Serge 73-75 VCO: Vorschlag zur Stabilisierung

Schwarz: Originalschaltung aus PDF-Seite 6. Gruen: vorgeschlagene Aenderungen und Hinweise.

OSCILLATOR SCHEMATIC

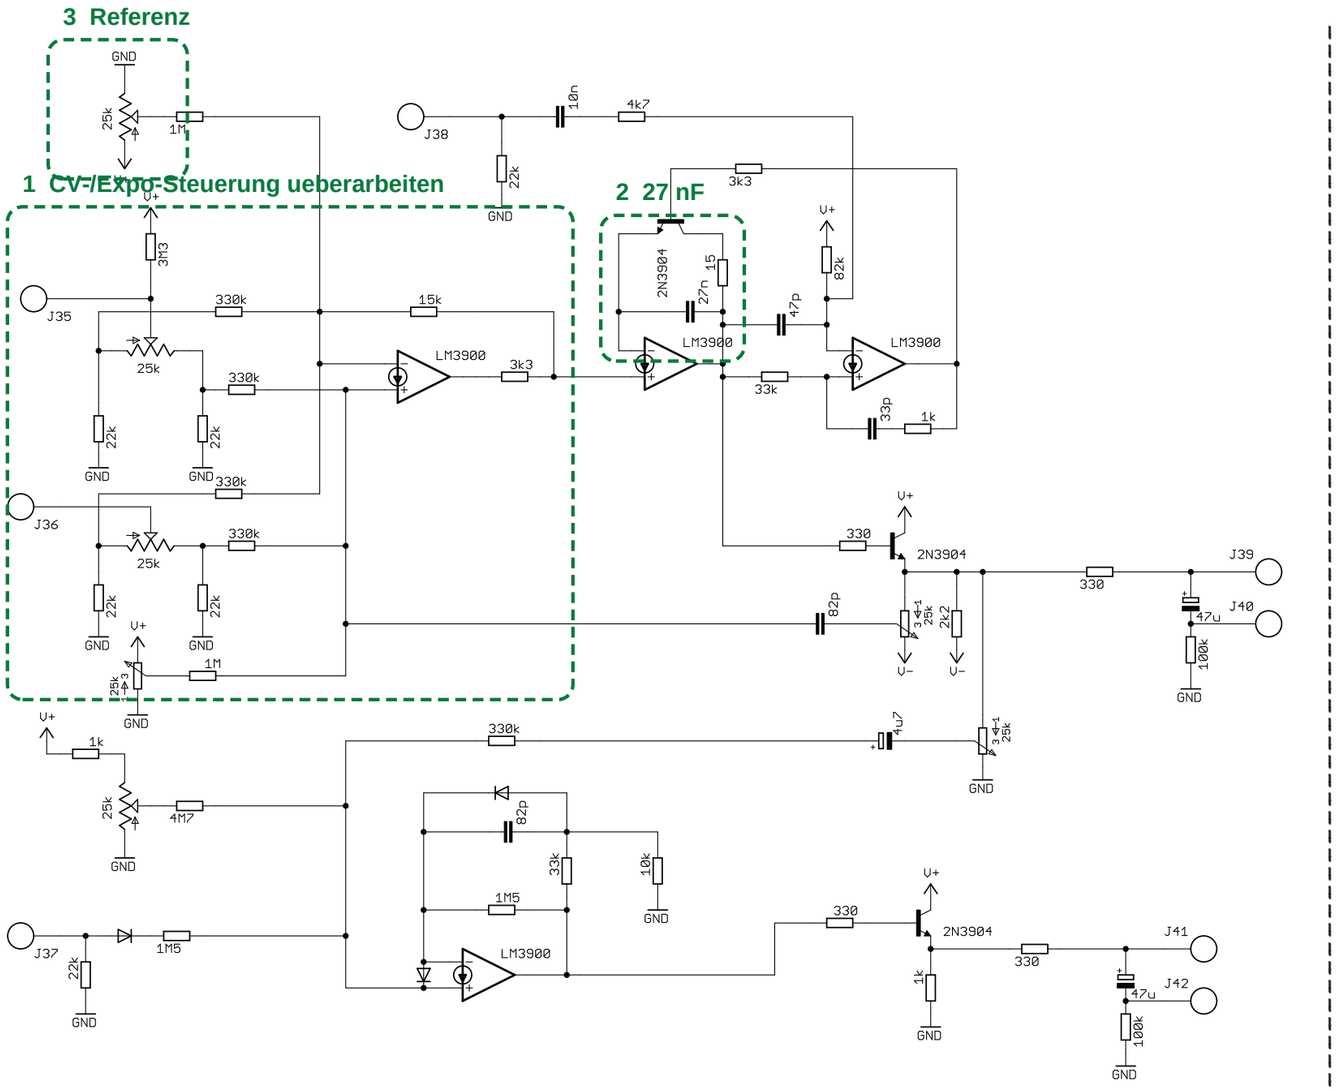
1 Praezise Tonhoehensteuerung

Separater 1-V/Okt.-Eingang, Eingangspuffer, praezise Widerstandsverhaeltnisse und Scale-Trimmer. Die markierte LM3900-Steuerstufe als Ganzes neu auslegen; keine einfache Vorschaltverstaerkung versprechen.

Temperaturkompensation

Fuer eine neue Expo-Stufe: monolithisches NPN-Paar mit passender Referenzstromregelung und thermisch gekoppeltem Tempco. Ca. +3300 ppm/K ist nur ein Startwert fuer geeignete Topologien. Keine der drei vorhandenen 2N3904 ist ein zu ersetzendes Expo-Paar.

2 Zeitbestimmender Kondensator

27 nF als temperaturstabilen Folientyp oder geeigneten C0G/NP0 ausfuehren. Wert zunaechst beibehalten; Bauform und Spannungsfestigkeit festlegen. Kein X7R/Y5V fuer diese Funktion.

3 Stabile Referenz

Abstimm-Potis und neue Expo-Steuerung aus einer gepufferten Praezisionsreferenz versorgen. Referenzwert und Widerstaende gemeinsam berechnen; U+ nicht pauschal ueberall ersetzen.

4 Versorgung und Layout

100 nF direkt zwischen LM3900 Pin 14 (+Versorgung) und Pin 7 (GND). Lokale Stuetzung, kurze Timing-Schleife und getrennte Rueckstromwege fuer Ausgaenge und CV. V- wird im Original verwendet!

5 Tracking in hohen Lagen

Reset-Zeit und Strombereich messen. Erst danach HF-Kompensation dimensionieren; dafuer Layoutreserve vorsehen. Die Ausgangspuffer bleiben zunaechst unveraendert.

Konkret: 27-nF-Dielektrikum verbessern, lokale Entkopplung ergaenzen und empfindliche Leitungen kurz fuehren. Die neue 1-V/Okt.-/Expo-Stufe auf Seite 2 ist ein Funktionsvorschlag. Anschluss, Polaritaet, Strombereich und Bauteilwerte sind noch nicht freigegeben.

Gruener Ergaenzungsvorschlag: Steuerung und Entkopplung

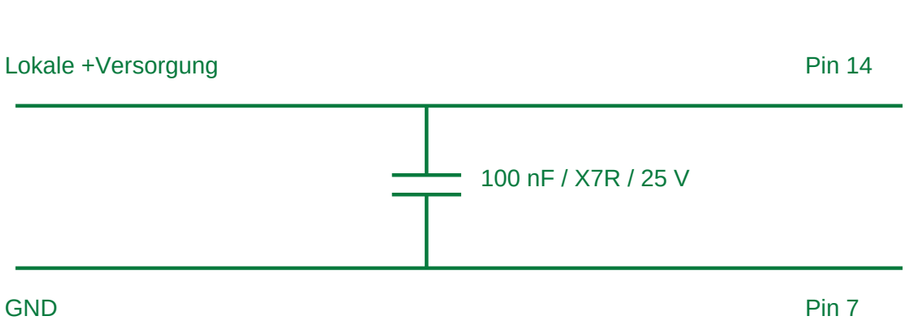
Funktionsplan fuer die Neuauslegung - gestrichelte Verbindung ist noch kein fertiger elektrischer Anschluss.

1 V/Okt. Eingang
Puffer + Schutz
Praezise Skalierung
Scale-Abgleich

Expo-Steuerung NEU
Gepaartes NPN-Paar
Referenzstromregelung
Thermische Kompensation

Anpassung an Kern
Polaritaet + Strombereich
LM3900-Arbeitspunkt pruefen
Original-CV-Stufe umbauen

Historischer VCO-Kern
27 nF / Reset / Schwellwert
Waveshaper und Ausgaenge
zunaechst erhalten

FM-Eingaenge mit Abschwaechern und Frequenz-Potis sollen funktional erhalten bleiben. Ihre Summierung mit dem neuen 1-V/Okt.-Eingang muss zusammen mit der Expo-Stufe neu berechnet werden. Ein neues Transistorpaar einfach an den 3k3-Widerstand anzuschliessen ist hier nicht freigegeben.
